Krycí list ZBV

Název a evidenční číslo Stavby: III/33347 Suchdol, dopravně bezpečnostní opatření Název stavebního objektu/provozního souboru (SO/PS): Oprava komunikace, parkovací stání - KSÚS	Číslo SO/PS / / číslo Změny SO/PS: 101 / 1	Číslo ZBV: 1
---	---	------------------------

Změnový list

Věc: Vyjádření autorského dozoru k zesílení konstrukce vozovky štěrkodrtí v úsecích, které
nevyhověly statickým zatěžovacím zkouškám.

Místo 1 – km 0,015, 1 m vlevo od osy komunikace

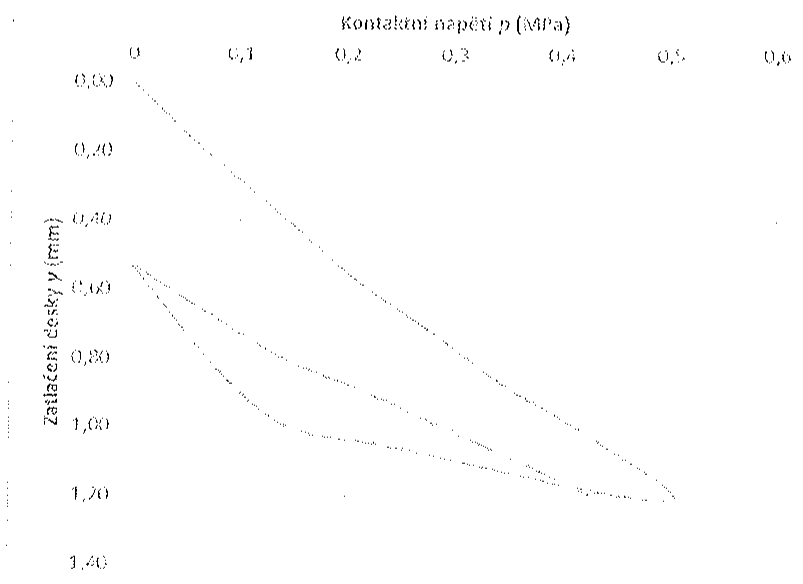
Modul deformace E_{def2} dosahuje ve zkoušených místech hodnoty 148,87; 226,89; 101,43 a 103,54 MPa.

Místo 3 – km 0,120, levá strana, 0,5 m od okraje vozovky

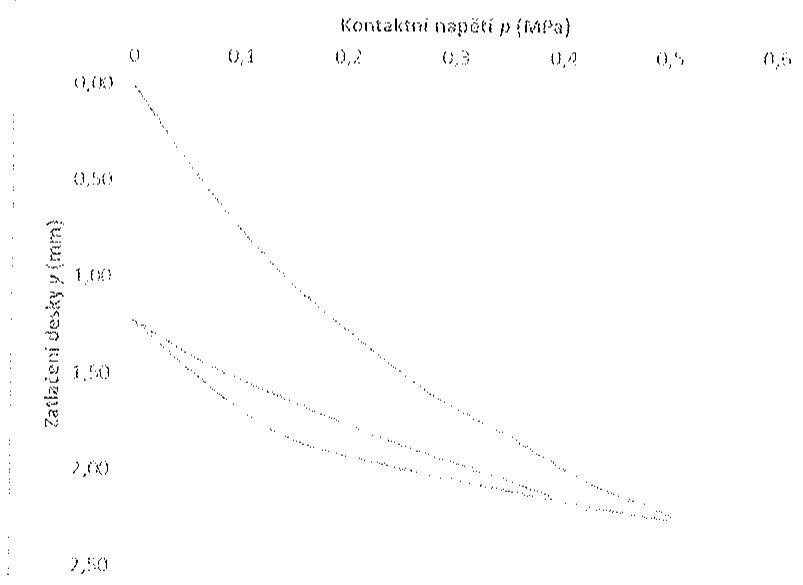
Vzhledem k výsledkům zkoušek hutnění na krajnici doporučuji sanovat okraje vozovky v šířce nejméně 1 m a zesílit konstrukci násypem ze štěrkodrtě v tloušťce nejméně 15 cm.

Vzorový řez - ZBV1- SANACE KRAJŮ VOZOVKY v rozsahu staničení 0,045 - 0,260 km směr Dobřeň

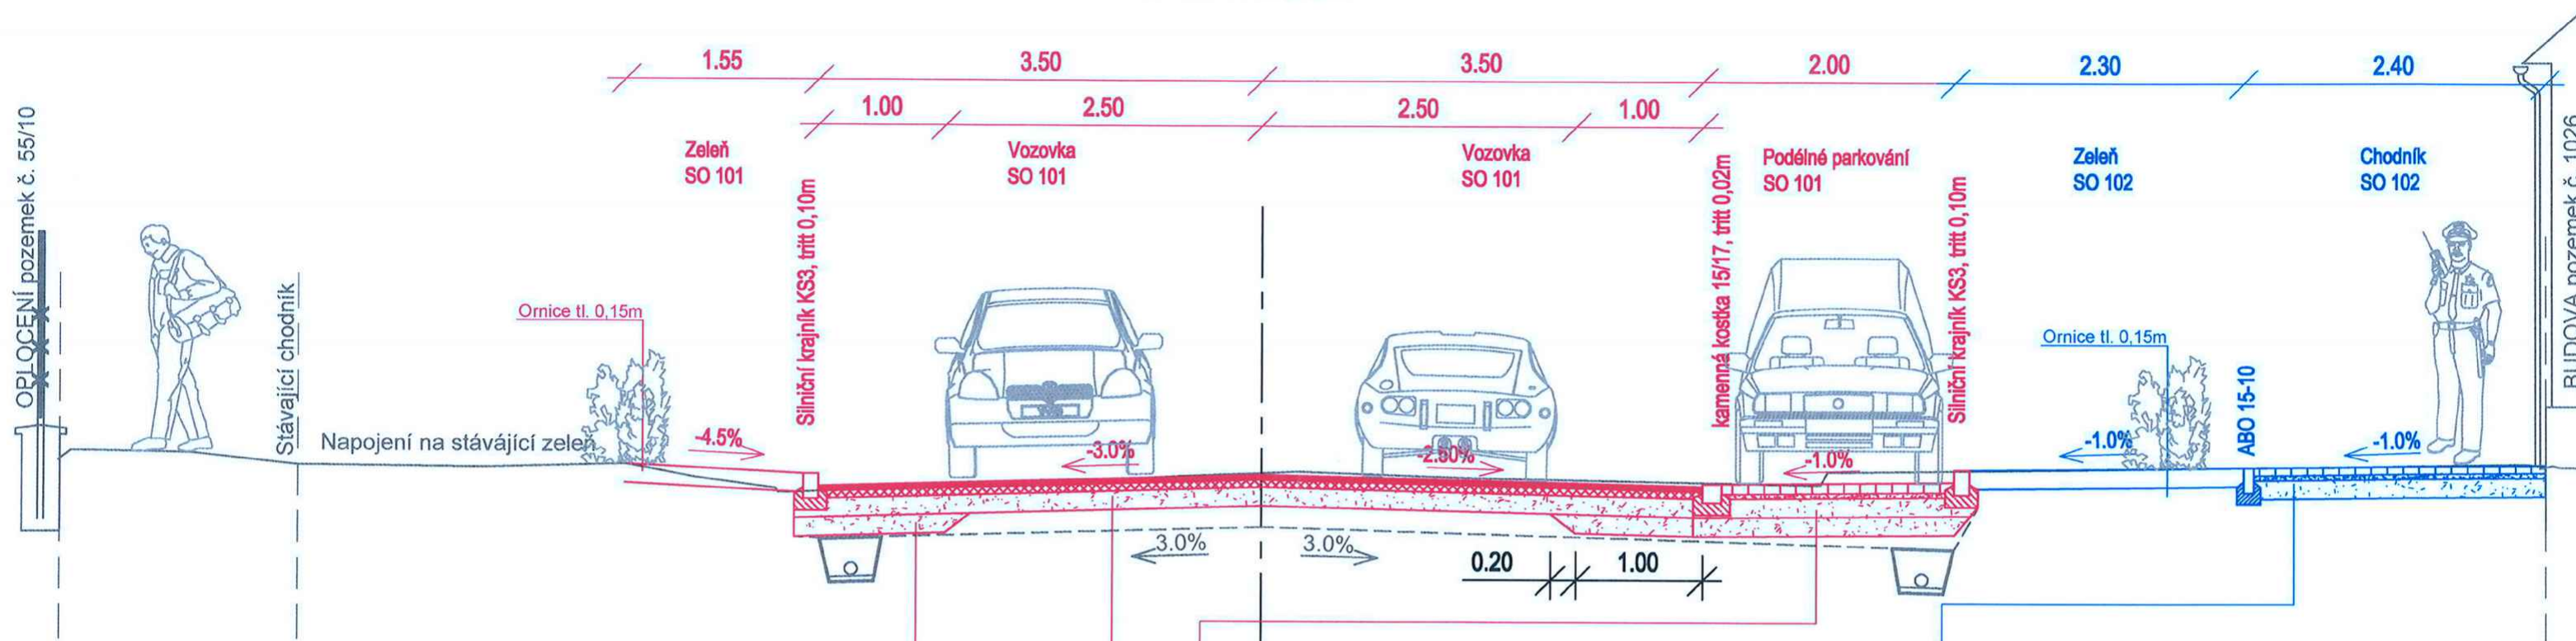
Zesílení konstrukce vozovky ve staničení km 0,045 - 0,260 – ZBV1 (změna během výstavby 1):

Na základě nevyhovujících výsledku statických zatěžovacích zkoušek provedených při okrajích stávající vozovky v rozsahu staničení km 0,045 – 0,260 (podrobněji viz Protokol o zkoušce 2018/385 zpracovaný Ústavem stavebního inženýrství s.r.o., se sídlem v Pardubicích) bylo doporučeno sanovat oba okraje vozovky v šířce 1,0 m. Neúnosné podloží bude nahrazeno v daném staničení novou nestmelenou vrstvou ze ŠD_A v tloušťce 0,15 m. Podrobněji viz vzorový řez ZBV1 – sanace okrajů vozovky.

Postup plošné opravy vozovky č.1 - sanace krajů vozovky dle Protokolu o zkoušce 2018/385

1. Odfrézování stávající obrusné, ložné a podkladní asf. vrstvy v tl. až 170 mm
2. Vybourání nestmelených vrstev max. 80 mm
3. Celkově bude provedena výměna konstrukčních vrstev v tl. 250 mm
4. Kontrola stávajících nestmelených podkladních vrstev vozovky
5. ŠDA 0/63 150 mm (ČSN EN 13 285)
zesílení konstrukce pouze v krajích vozovky (max. 1m)
6. ŠDA 0/63 150 mm (ČSN EN 13 285)
7. Infiltrační postřik C 60 BP 3 0,5 kg/m² (ČSN EN 13 808)
8. ACP16 S 60 mm (ČSN EN 13 108-1)
9. Spojovací postřik C 60 BP 6 0,2 kg/m² (ČSN EN 13 808)
10. ACO11+ 40 mm (ČSN EN 13 108-1)

V souvislosti s úpravou technického řešení budou navýšeny položky související se sanací podloží (odtěžení nestmelených a stmelených konstrukčních vrstev, skládkovné, realizace nové vrstvy ze štěrkodrti ŠD_A v tloušťce 0,15 m dle ČSN EN 13 285).

Autorský dozor souhlasí s provedením ZBV1 (změna během výstavby 1) oproti schválené projektové dokumentaci RDS, jejíž provedení je z hlediska kvality nutné pro zdárné dokončení opravy komunikace III/33347 v obci Suchdol u Kutné Hory v rozsahu staničení km 0,045 -0,260.
